PRODUKT INFO

NEUER VERSCHLUSSHEBEL AM UNTERLENKERHAKEN NEW SEALING LEVER ON THE LOWER LINK ARM NOUVEAU LEVIER DE FERMETURE SUR LE CROCHET DE BRAS INFÉRIEUR

UHKS-C CAT. 1 - CAT. 4

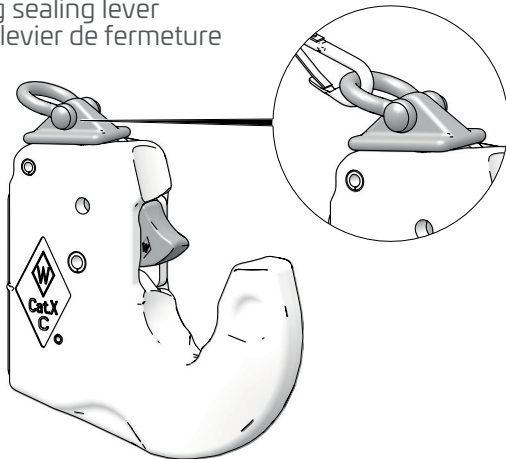
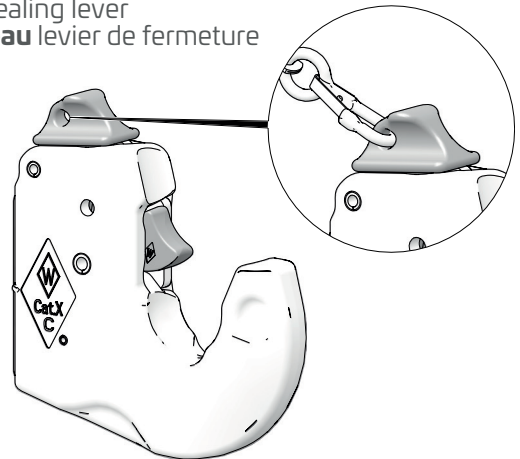
Bisheriger Verschlusshebel
Existing sealing lever
Ancien levier de fermeture

Neuer Verschlusshebel
New sealing lever
Nouveau levier de fermeture

Der bisherige Verschlusshebel mit Schäkel wird durch einen **neuen** ergonomischeren Verschlusshebel ersetzt. Mit einer deutlichen Verbesserung der Handhabung bleibt die bewährte Funktion des Sperrklinkensatzes erhalten.

The existing sealing lever with shackle is replaced by a **new** more ergonomic sealing lever. The proven operation of the bolt set is retained but with a significant improvement in handling.

Der bisherige Verschlusshebel ist problemlos mit dem **neuen** Verschlusshebel austauschbar.

The existing sealing lever can be easily replaced by the **new** sealing lever.
